Parere n. 659 del 20 gennaio 2023

Progetto:	<p><i>Verifica di ottemperanza ai sensi dell'art. 28 del D. Lgs. 152/2006 alle condizioni ambientali contenute nel provvedimento di verifica di assoggettabilità a VIA – DEC/DSA/2005/750 del 18/07/2005</i></p> <p>E78 S.G.C. “Grosseto-Fano”, Tratto Nodo di Arezzo (S. Zeno) - Selci Lama (E45). Adeguamento a 4 corsie del Tratto San Zeno – Arezzo. Lotto 2 di completamento. Progetto Definitivo.</p> <p>ID_VIP 8914</p>
Proponente:	<p>Commissario Straordinario per gli Interventi Infrastrutturali sulla E78 “Grosseto-Fano” (DPCM 16/04/2021)</p>

ID_VIP 8914 E78 S.G.C. "Grosseto-Fano", Tratto Nodo di Arezzo (S. Zeno) - Selci Lama (E45). Adeguamento a 4 corsie del Tratto San Zeno – Arezzo. Lotto 2 di completamento. Progetto Definitivo. Verifica di ottemperanza alle condizioni di cui al Decreto Direttoriale prot. MATTM – DEC/DSA/2005/750 del 18/07/2005.

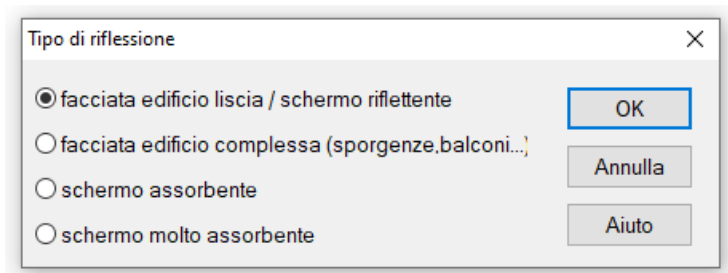
- l’ARPA Toscana ha obiettato che “non risultano dettagliate alcune impostazioni specifiche del modello di simulazione impiegato; si richiede che siano specificate le seguenti impostazioni utilizzate dal TCAA nel modello di simulazione: parametri meteorologici impostati per il modello NMPB (in particolare le percentuali di occorrenza per la propagazione favorevole), coefficiente di riflessione assunto per le facciate degli edifici, velocità assegnate alle varie categorie di veicoli, traffico dei treni associato alla sorgente ferroviaria”. Il Proponente, in risposta alle richieste avanzate dall’ARPAT, riporta le seguenti informazioni aggiuntive:

Meteorologia percentuale di condizioni favorevoli;

20°	40°	60°	80°	100°	120°	140°	160°	180°	200°	220°	240°	260°	280°	300°	320°	340°	360°
Giorno:	50	50	50	50	50	50	50	50	50	50	50	50	50	50	50	50	50	50
Sera:	75	75	75	75	75	75	75	75	75	75	75	75	75	75	75	75	75	75
Notte:	100	100	100	100	100	100	100	100	100	100	100	100	100	100	100	100	100	100

Per le velocità delle singole categorie si è assunto: Mezzi pesanti 70 km/h; Mezzi auto 80 km/h. Tali assunzioni sono derivate dai dati delle misure effettuate mediante conta traffico nei punti indicati nelle relazioni specialistiche (2021) e dalle misure effettuate da ANAS 2016.
